Nota Técnica n.º 127/2010/GEREG/SOF-ANA

**Assunto: Declaração de Reserva de Disponibilidade Hídrica para o aproveitamento hidrelétrico Riacho Seco, no rio São Francisco**

**Ref.: Processo n.º 02501.000231/2010-88**

**FIGURA 3- VAZÕES DEFLUENTES DE SOBRADINHO, A MONTANTE DE RIACHO SECO – EM DESTAQUE, EVENTOS COM MÍNIMAS OPERATIVAS.**

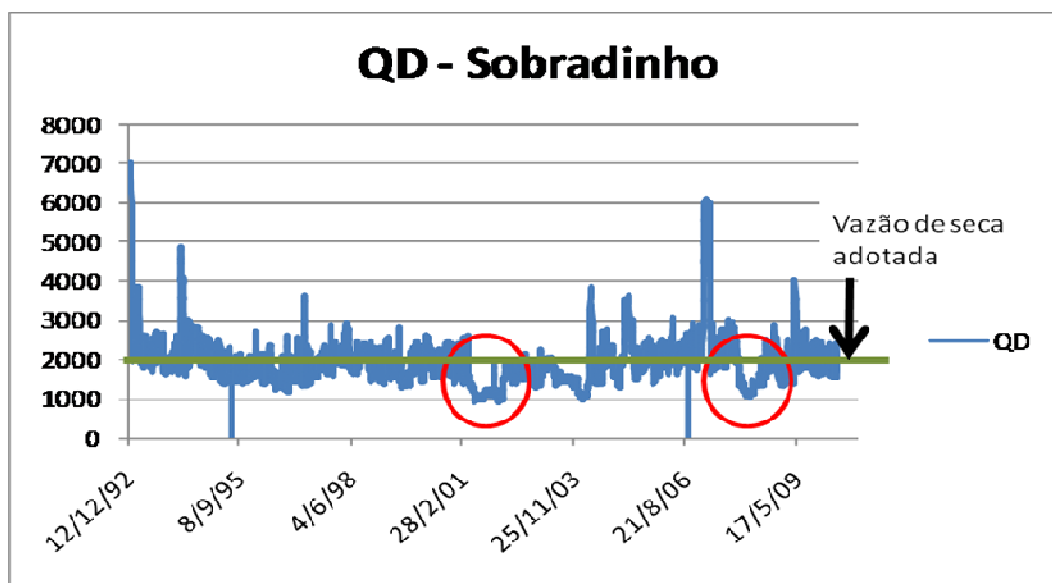
97. No entanto, a regra operativa de Sobradinho prevê vazão mínima defluente de  $1.300 \text{ m}^3/\text{s}$ , havendo registros de  $1.100 \text{ m}^3/\text{s}$  em algumas situações com anuência da ANA. Portanto, o cenário de seca simulado está longe das mínimas afluentes. A Figura 3 ilustra esse fato.

98. Para a segunda simulação (simulação H2), a vazão de entrada no reservatório pelo canal principal do rio São Francisco foi de  $4.000 \text{ m}^3/\text{s}$ , representando um período de maior incidência pluviométrica. Além disso, para essa simulação foi suposta que há uma contribuição lateral nos afluentes ao longo do eixo principal do reservatório de  $200 \text{ m}^3/\text{s}$  distribuídas por todos os afluentes (praticamente todos intermitentes) proporcionalmente à suas áreas. Ainda segundo o requerente essa vazão incremental dos braços na realidade seria de cerca de  $10 \text{ m}^3/\text{s}$  e os  $200 \text{ m}^3/\text{s}$  usados potencializariam a condição de cheia, carreando mais poluentes para o reservatório.

**FIGURA 4- RESULTADO DA INTERPOLAÇÃO DOS DADOS NO ESTUDO – BAIXA RESOLUÇÃO NA CALHA DO RIO**

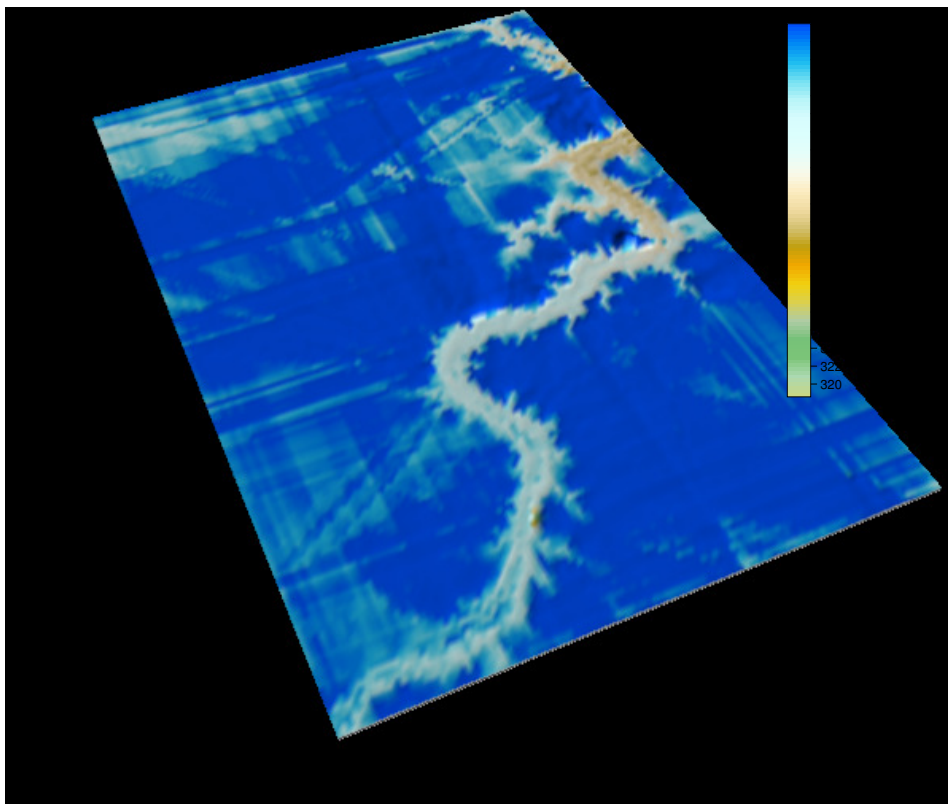
109. No entanto, para avaliar corretamente se a discretização espacial foi bem feita, necessita-se avaliar os levantamentos batimétricos realizados, observando-se os pontos que mais interferem na propagação do escoamento, comandada pelo gradiente barotrópico de pressão. As feições do fundo determinam as regiões que precisam ser mais bem discretizadas para resolver a propagação do escoamento.

110. Os dados topobatimétricos foram obtidos por restituição aerofotogramétrica e incorporando cinquenta seções levantadas no trecho entre as UHE's de Sobradinho e Itaparica. A Figura 4 ilustra interpolação feita com os dados topobatimétricos usados no estudo.

111. Considera-se que o resultado assim obtido permite apenas uma avaliação prévia dos padrões hidrodinâmicos. Espera-se resolução inferior a 2,5 m nas medidas altimétricas. A resolução espacial dos dados pode ser adequada após o enchimento do reservatório, com uma campanha batimétrica. Logo, uma adequação na malha de elementos finitos também pode ser necessária, afim de melhor discretizar regiões importantes na propagação do gradiente barotrópico de pressão.

**FIGURA 6 – MAPA DO POTENCIAL DE PRODUÇÃO DE SEDIMENTOS (ANEEL)**

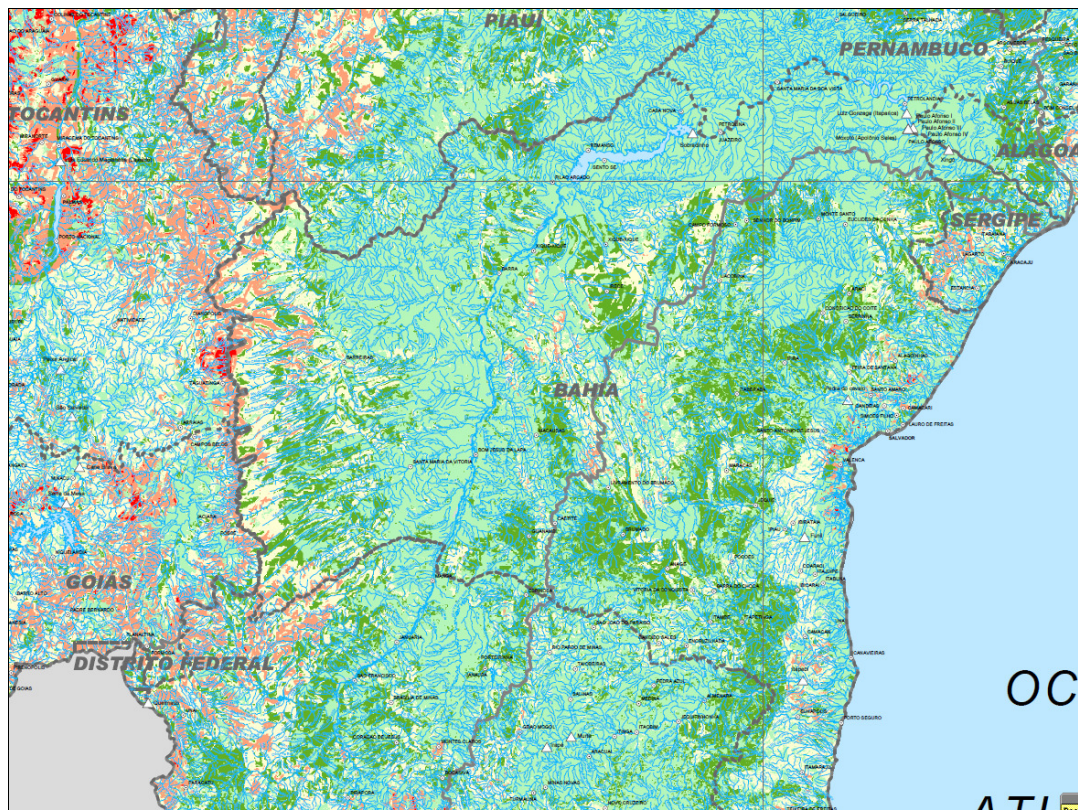
137. Em relação às descargas sólidas específicas anuais de sedimentos, os valores encontrados, de 11,9 ton/km<sup>2</sup>.ano são compatíveis com o Mapa do Potencial de Produção de Sedimentos do Brasil, elaborado pela ANEEL, conforme Figura 6. O referido Mapa apresenta, para a bacia do rio São Francisco, um potencial de produção de sedimentos que vai de muito baixo (tons verde-claros) na maior parte da bacia; a alto (tons vermelhos) nas regiões da cabeceira do rio São Francisco, no oeste da Bahia e bacias dos rio Paracatu e Urucuia. Em média, o potencial pode ser classificado como baixo (5 a 70 ton/km<sup>2</sup>.ano). Em particular na área incremental entre Sobradinho e Riacho Seco observa-se no mapa da ANEEL um potencial muito baixo (< 5 ton/km<sup>2</sup>.ano) de produção de sedimentos.

**FIGURA 7 – RESULTADOS DO PROCESSO DE CALIBRAÇÃO DO MODELO DE REMANSO PARA O RIO SÃO FRANCISCO NA REGIÃO DO RESERVATÓRIO DA UHE RIACHO SECO**

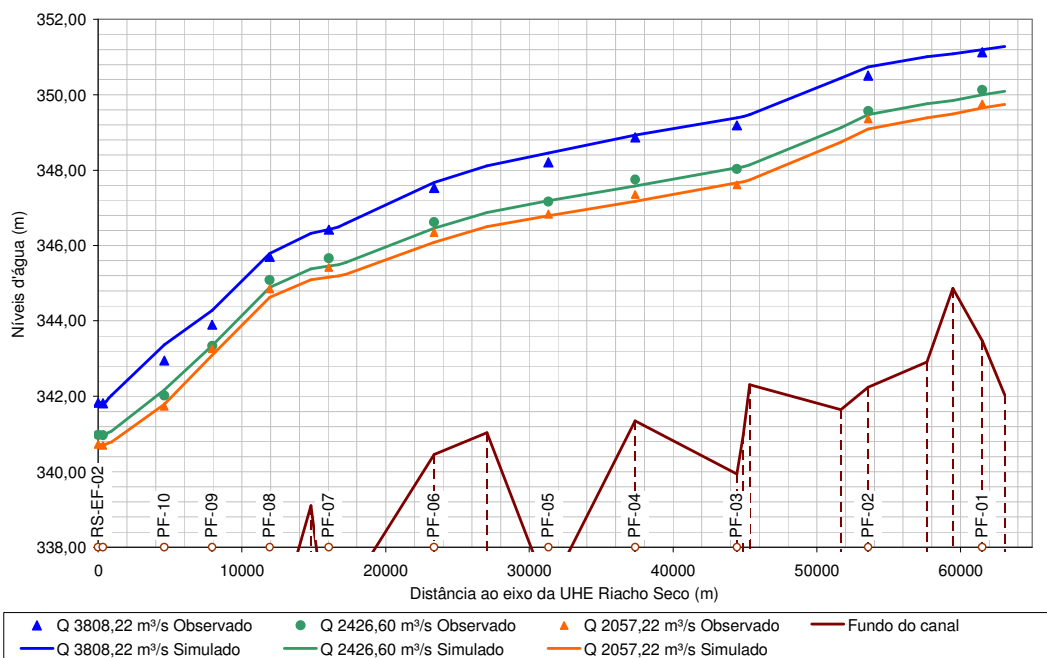
147. O estudo considerou o coeficiente de rugosidade variável ao longo do reservatório, mas sem variação em relação aos níveis d'água, o que pode gerar erros na estimativa de níveis com a formação do reservatório. Observa-se que os maiores valores do coeficiente de Manning foram encontrados na região próxima do local do barramento, onde existem inúmeras deformidades da calha, com a formação de bifurcações e pequenas ilhas. Nesta região, os coeficientes de Manning calibrados passam a representar mais os efeitos destas deformidades do que os efeitos da rugosidade da calha, daí os seus valores mais altos. Com a formação do reservatório, estas deformidades ficam submersas, reduzindo o seu efeito no remanso e diminuindo, por consequência, os valores do coeficiente de Manning.

**FIGURA 13 – ARRANJO DA ECLUSA E CANAL DE NAVEGAÇÃO PELA MARGEM ESQUERDA**

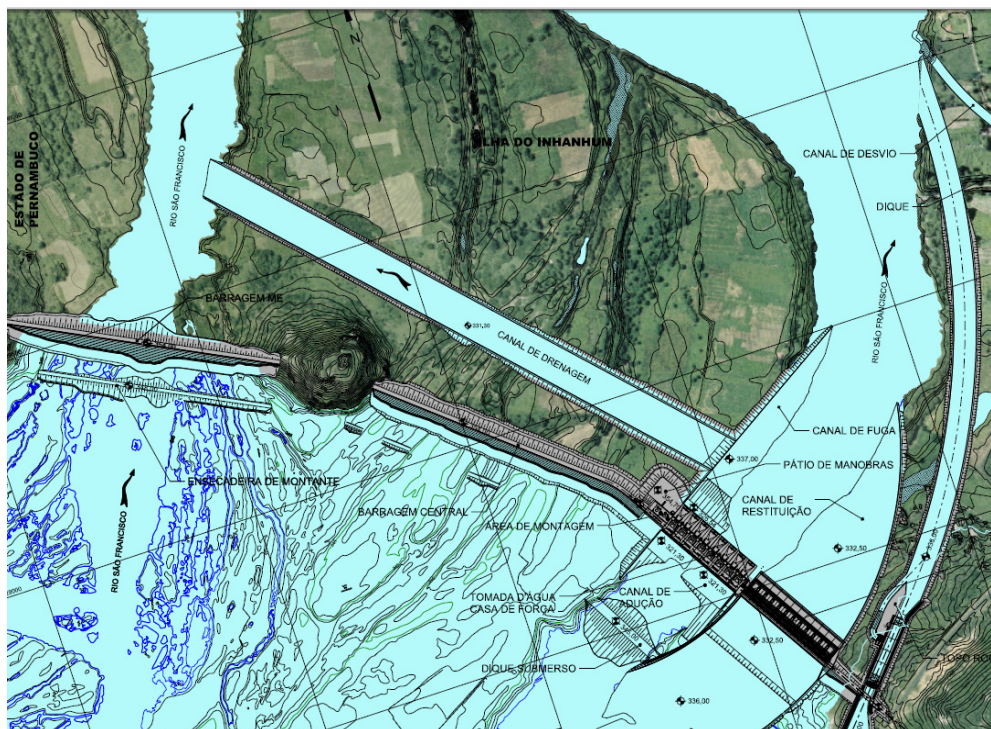
193. Nota-se que os dois arranjos propostos pela projetista apresentam interferências com a estrutura civil da barragem para geração de energia, o que minimamente exige uma definição prévia do local a ser reservado para as estruturas hidroviárias antes do desenvolvimento do Projeto Básico e da implantação da UHE Riacho Seco, de modo que sejam previstas as estruturas de espera na barragem para a eventual implantação da eclusa e canal de navegação. Assim, a SOF/ANA encaminhou em 10 de agosto de 2010 o Ofício nº 900/2010/GEREG/SOF-ANA para a Secretaria de Política Nacional de Transportes do Ministério dos Transportes, no qual foi solicitado daquele Ministério manifestação acerca dos dois arranjos propostos pela projetista para o sistema de eclusa e canal de navegação na barragem da UHE Riacho Seco. O referido Ofício não foi respondido pelo MT até a data de conclusão desta NT.

194. Assim, considerando que o MT não manifestou óbice à proposta final de arranjo da eclusa encaminhada pela ANEEL/CHESF, recomenda-se, como condicionante para a conversão da DRDH em outorga, que seja apresentado o Projeto Básico da eclusa e canal de navegação conforme comboio-tipo definido pelo MT e conforme arranjo final proposto pela ANEEL/CHESF (margem direita). Recomenda-se também que, após a emissão da DRDH, seja dada ciência ao MT desta condicionante, para que aquele Ministério, caso tenha alguma consideração em relação ao arranjo final proposto, se articule diretamente com a ANEEL e CHESF.
